长沙市轨道交通6号线东延段工程通信系统、信号系统、自控系统、供电系统工程
施工项目澄清及答疑文件
(招标编号: HNJWGC-ZB-2024008)

长沙市轨道交通6号线东延段工程通信系统、信号系统、自控系统、供电系统工程项目 澄清及答疑文件

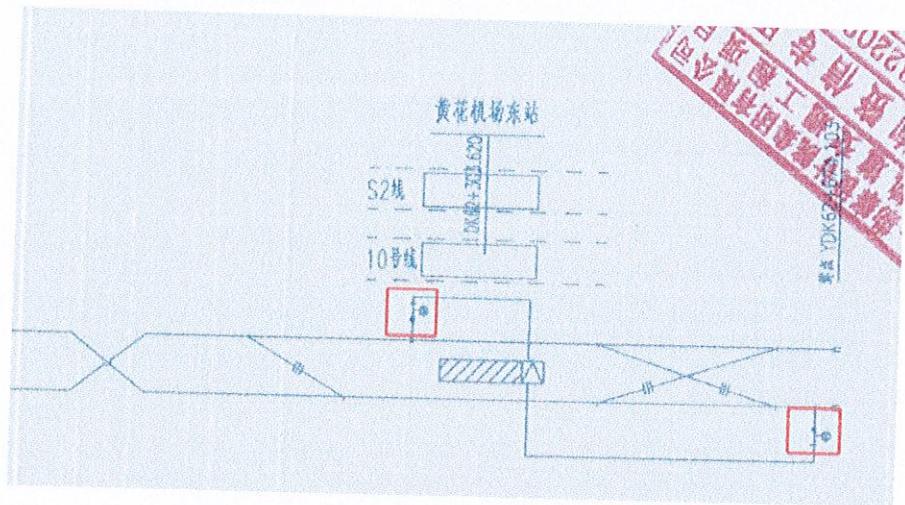
问题2： 用户需求书原文：7. 第二篇通信系统、信号系统、自控系统、供电系统工程施工项目—第六册 自动售检票系统 P145(页码) 章节相关方责任-1.1.4.2 (条目) 通信专业提供3个符合802.3标准的独立逻辑 1000M

通道，每个车站设3个互为备用自动切换的光接口，保证自动售检票及智能客服系统站级系统与上级系统之间上传和下载数据，实现信息互通。

问 题 :

自动售检票系统和智能客服系统在原6号线分期建设，各系统分开组网，目前只能实现自动售检票系统两个光口互为备用自动切换，智能客服不在同一个网段，不能实现AFC和智能客服的切换，建议将改为通信专业提供2个符 合 802.3标 准 的 独 立 逻 辑 1000M

通道，每个车站设2个互为备用自动切换的光接口，保证自动售检票站级系统与上级系统之间上传和下载数据，实现信息互通。

答：自动售检票系统与通信系统的接口，请投标人以用户需求书第二篇 第六册 自动售检票系统 第二部分 接口技术要求 1.1.4.3中的接口界面图为准。

用户需求书第二篇 第六册 自动售检票系统 第二部分 接口技术要求

1.1.4.2 相关方责任 原文“（2）通信专业提供3个符合802.3标准的独立逻辑1000M通道，……实现信息互通。”修改为“（2）通信专业提供2个互为备用自动切换的符合802.3标准的独立逻辑1000M通道光接口用于自动售检票系统，保证车站自动售检票系统与上级系统之间上传和下载数据，实现信息互通。（3）通信专业提供1个符合802.3标准的独立逻辑1000M通道光接口用于智能客服系统，保证车站智能客服系统与上级系统之间上传和下载数据，实现信息互通。”，后续序号依次后移。
